ŠTYRI REBRÁ - TECHNICKÝ PÔDORYS

NOVÁ REFERENCIA: OBVODOVÉ ČIARY = PRIBLIŽNÉ STREDY BETÓNU; STARÉ KÓTY OD LÍC A-D SÚ PREKONANÉ

POTVRDENÝ VÝKLAD OBVODU A ROZDIELY

PRIAME KÓTY K HRANÁM REBIER

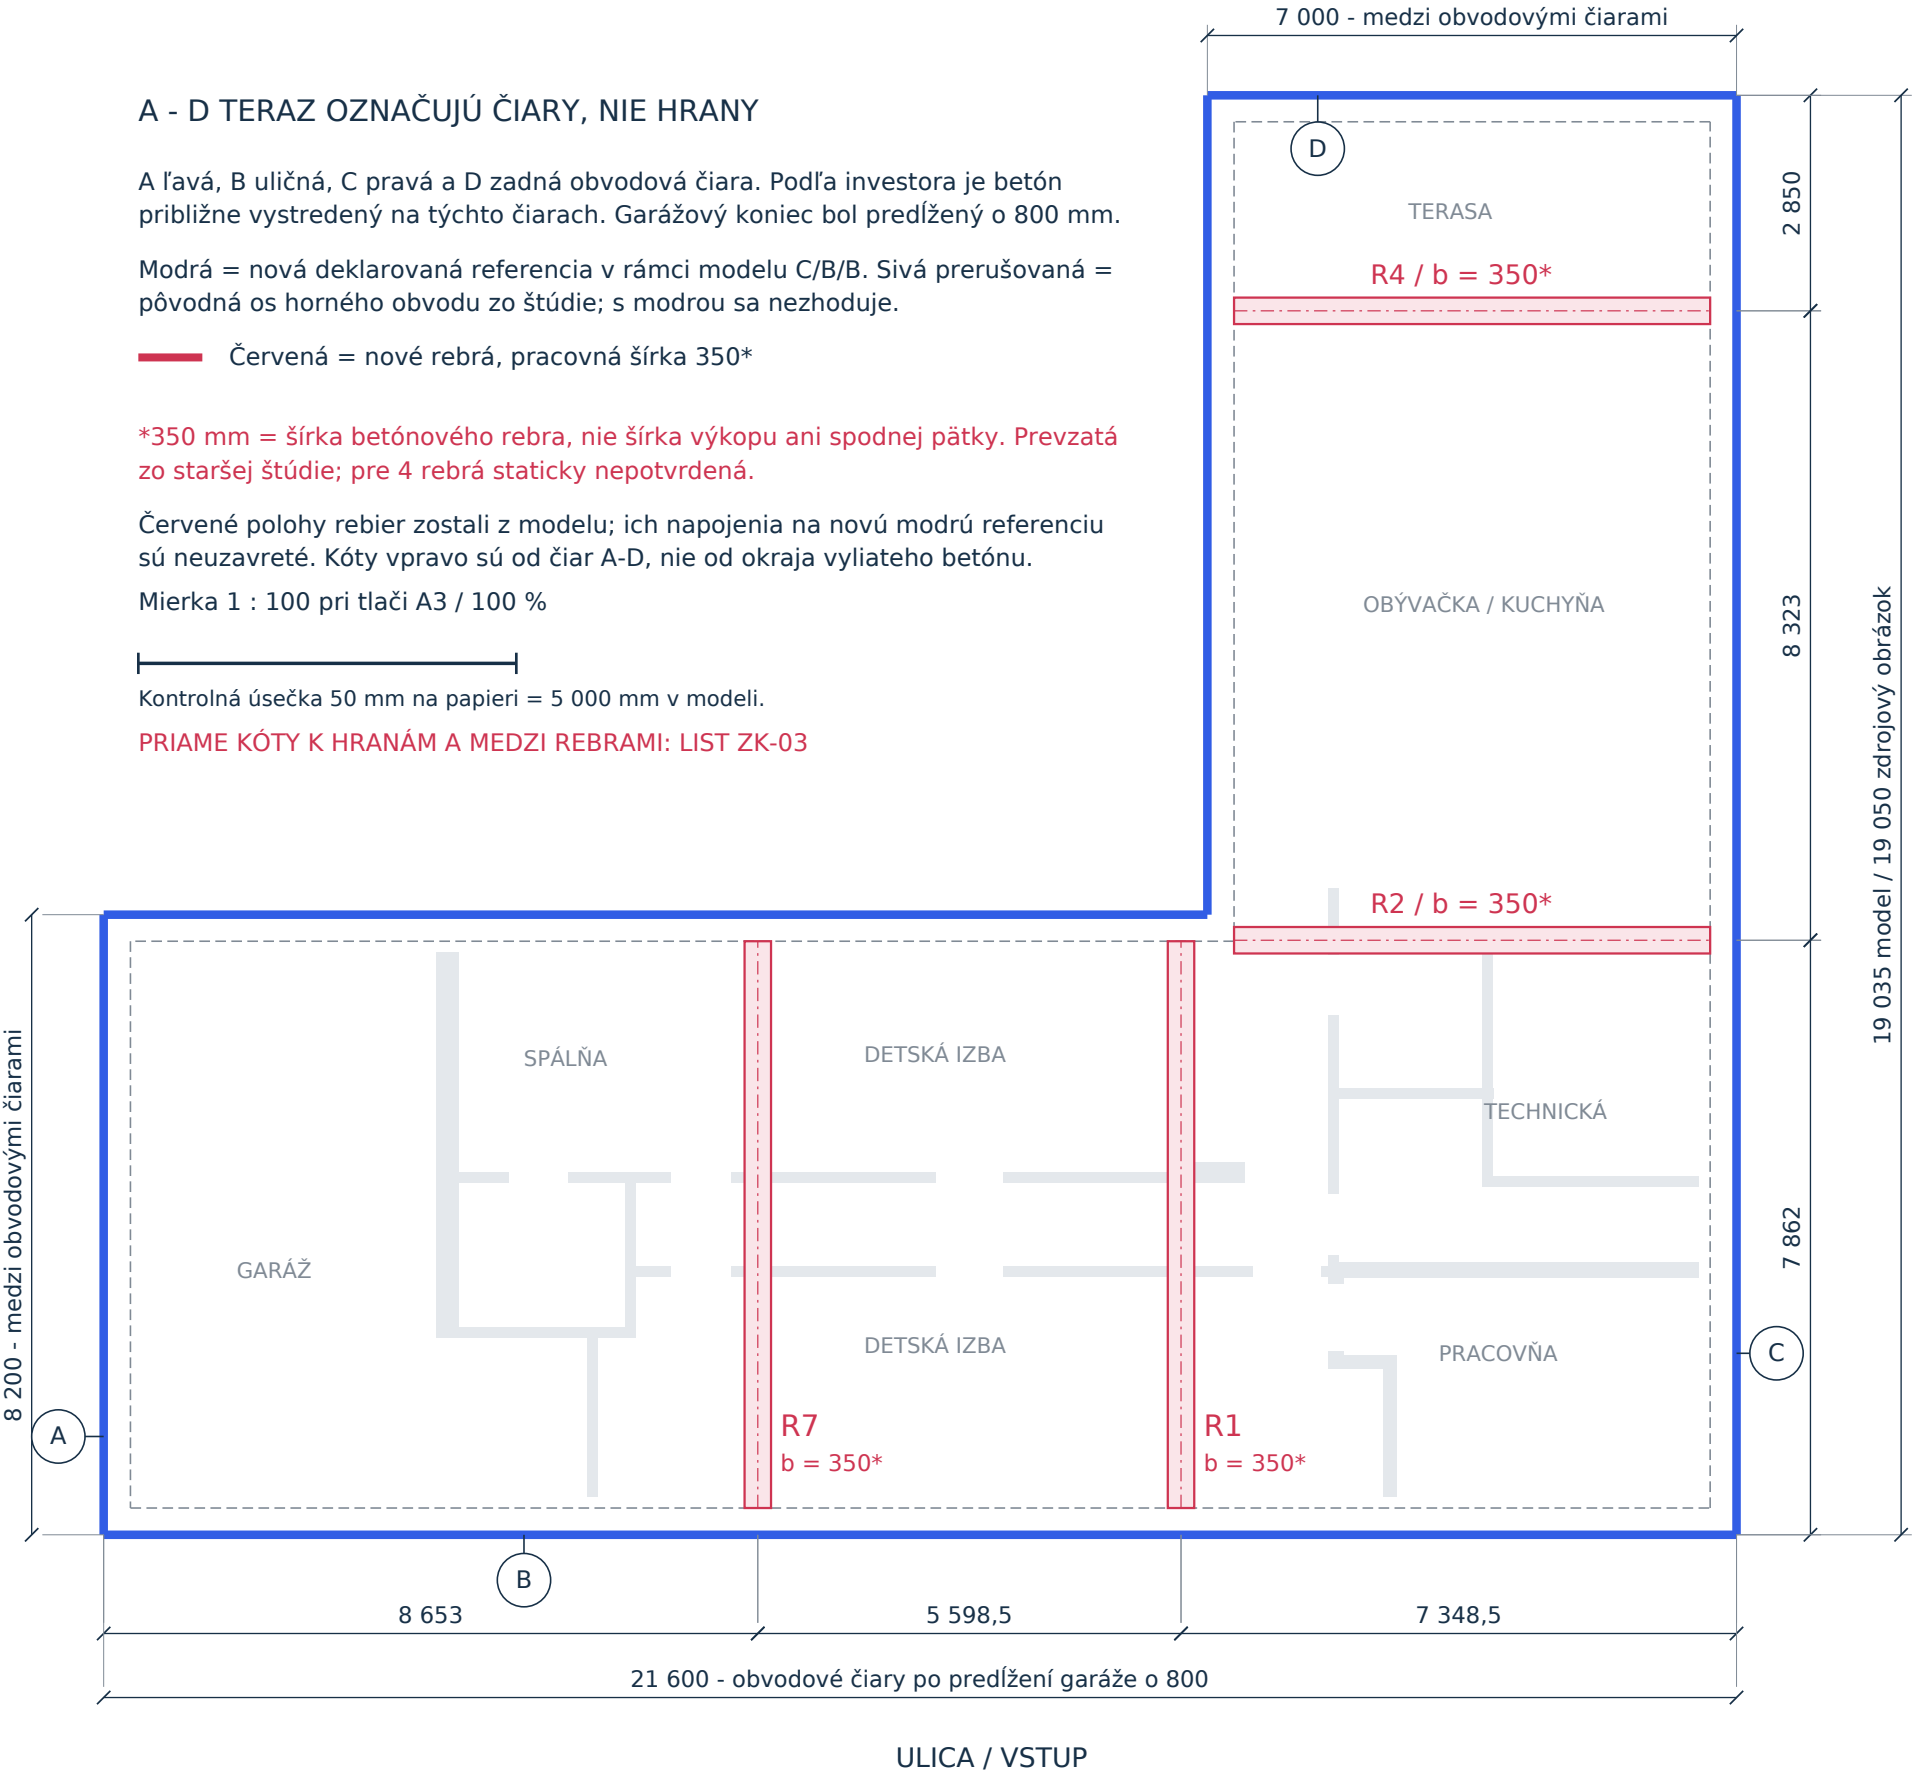
A - D TERAZ OZNAČUJÚ ČIARY, NIE HRANY

A ľavá, B uličná, C pravá a D zadná obvodová čiara. Podľa investora je betón približne vystredený na týchto čiarach. Garážový koniec bol predĺžený o 800 mm.

Červené polohy rebier zostali z modelu; ich napojenia na novú modrú referenciu sú neuzavreté. Kóty vpravo sú od čiar A-D, nie od okraja vylieťeho betónu.

Zobrazené konce červených úsekov sú pôvodné modelové body, nie nové betonážne dĺžky. Medzery pri modrom obvode sú priznaný nesúlád podkladov, nie navrhnuté pracovné škáry.

L-roh: R2 má os Y10 862, modré zalomenie Y11 200: rozdiel338 mm. Ľavý koniec R2 preto nemá preukázané napojenie na nový modrý obvod. Nespojiť ho v kresbe bez návrhu detailu.

Nosná geometria zostáva otvorená: sivé osi horného obvodu sú od modrých čiar odsadené približne349-354 mm. Treba zosúladiť skutočný pás, horný betón a steny; jednoduchá zmena kót sama prenos síl nevyrieši.

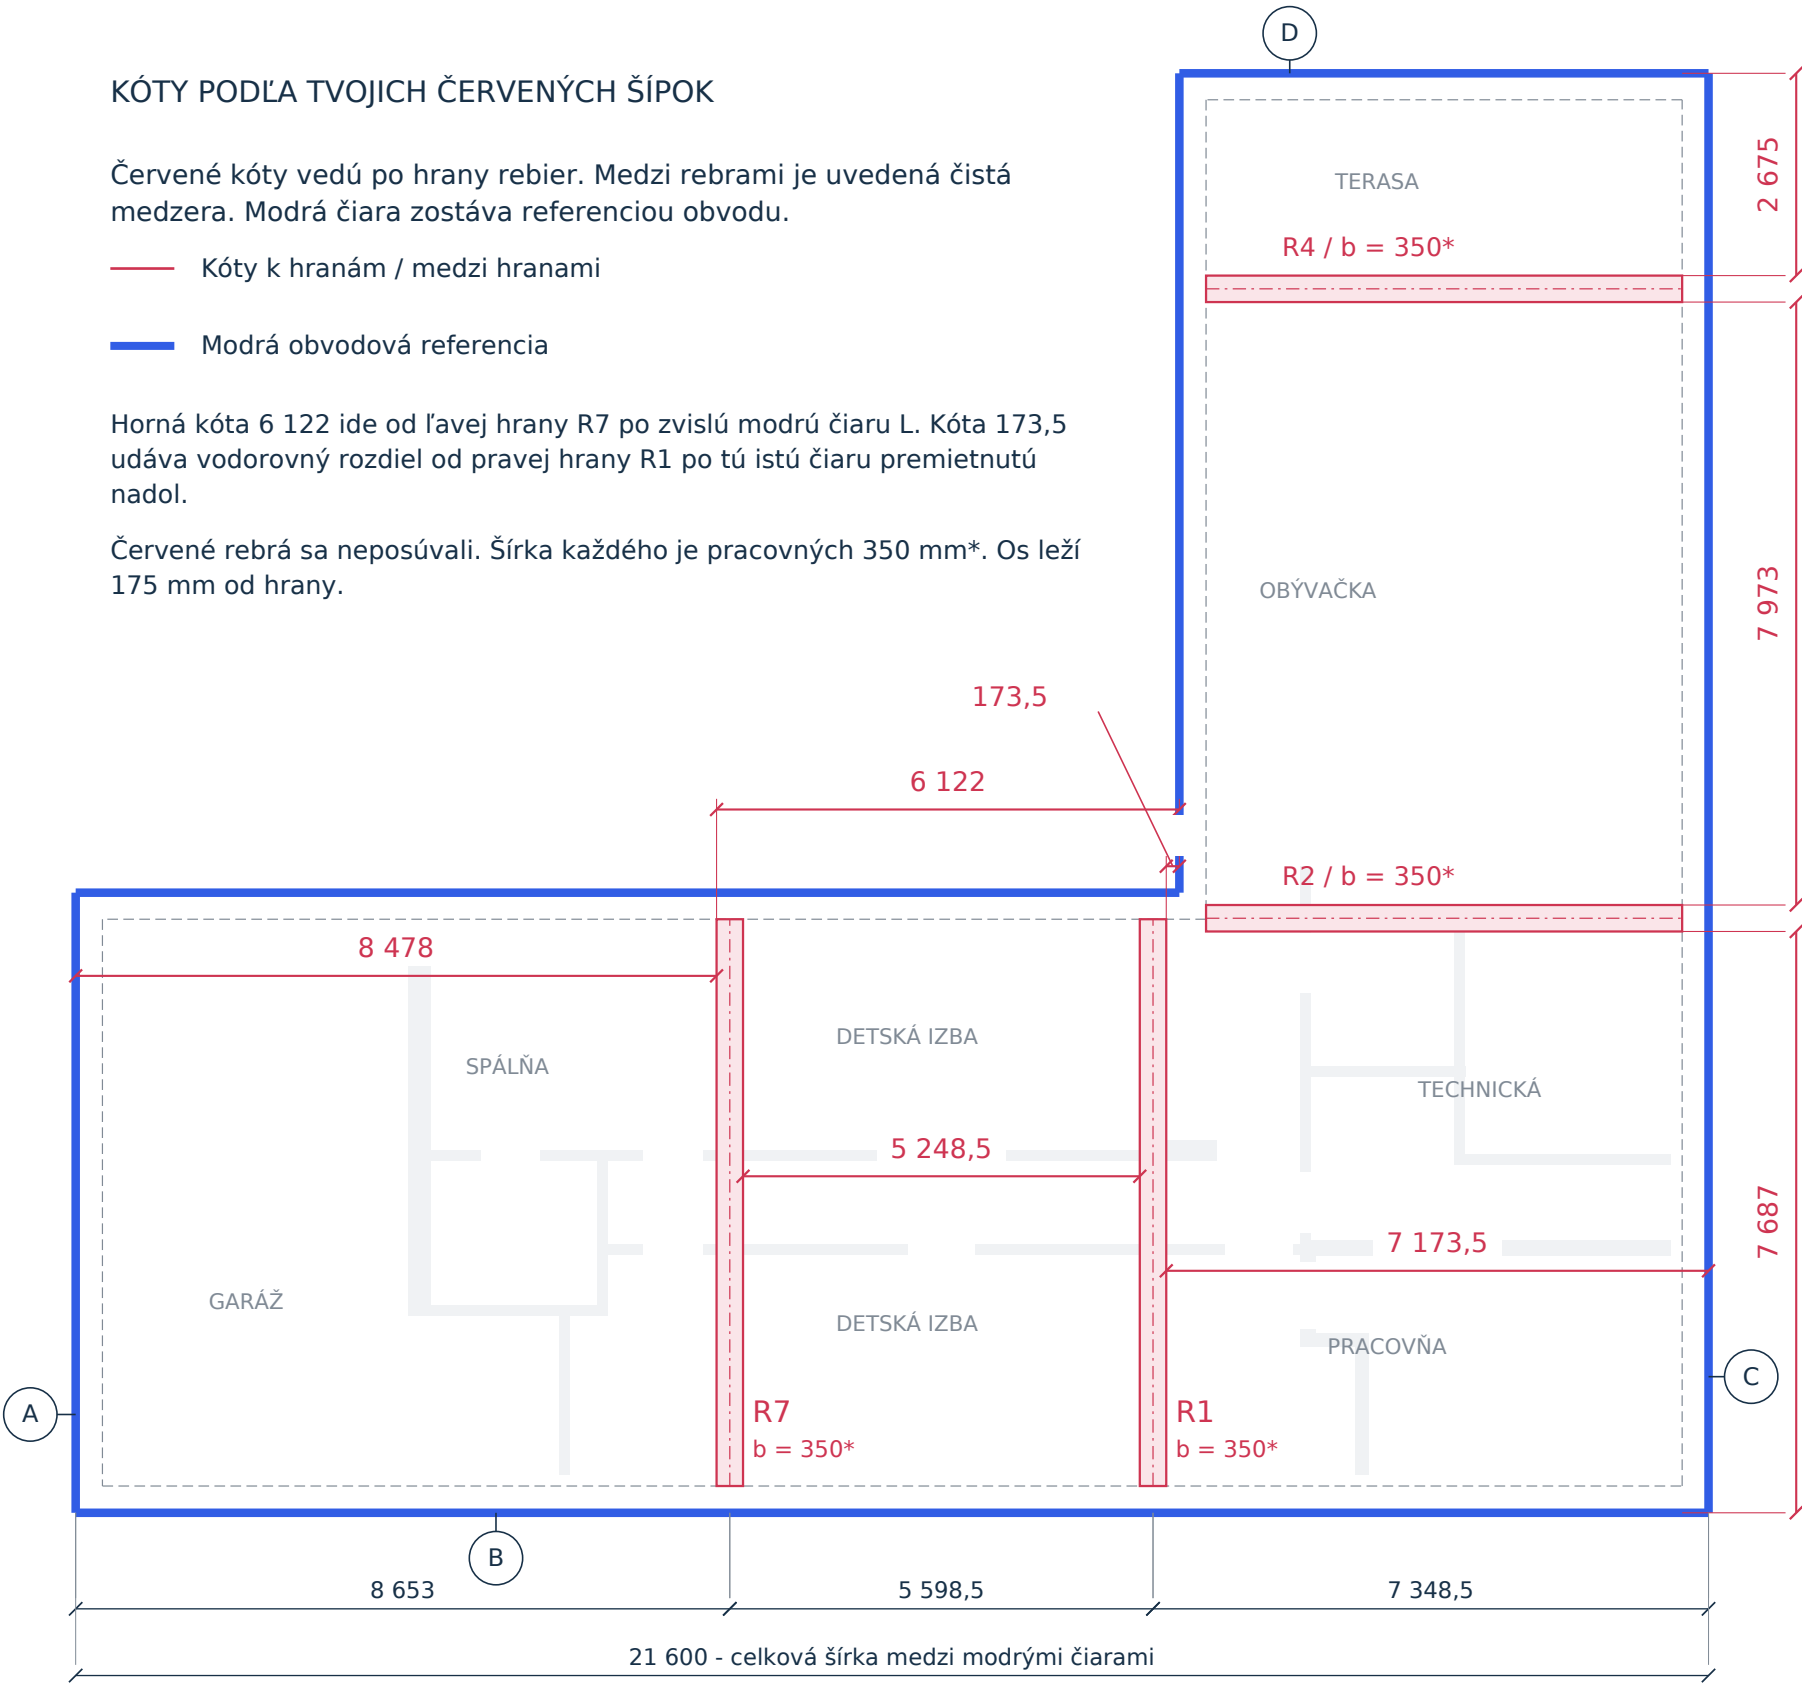
KÓTY PODĽA TVOJICH ČERVENÝCH ŠÍPOK

Červené kóty vedú po hrany rebier. Medzi rebrami je uvedená čistá medzera. Modrá čiara zostáva referenciou obvodu.

Horná kóta 6 122 ide od ľavej hrany R7 po zvislú modrú čiaru L. Kóta 173,5 udáva vodorovný rozdiel od pravej hrany R1 po tú istú čiaru premietnutú nadol.

Rozdiel oproti osiam: medzi R7 a R1 je po osiach 5 598,5 mm, ale medzi hranami 5 248,5 mm. Rozdiel 350 mm tvorí polovica šírky každého rebra.

*Šírka 350 mm nie je staticky potvrdená pre túto štvoricu. Kóty 6 122 a 173,5 sú vodorovné priemety k L-boku; nepreukazujú napojenie ani podopretie. Detaily napojenia zostávajú podľa listov ZK-01 a ZK-02 otvorené.
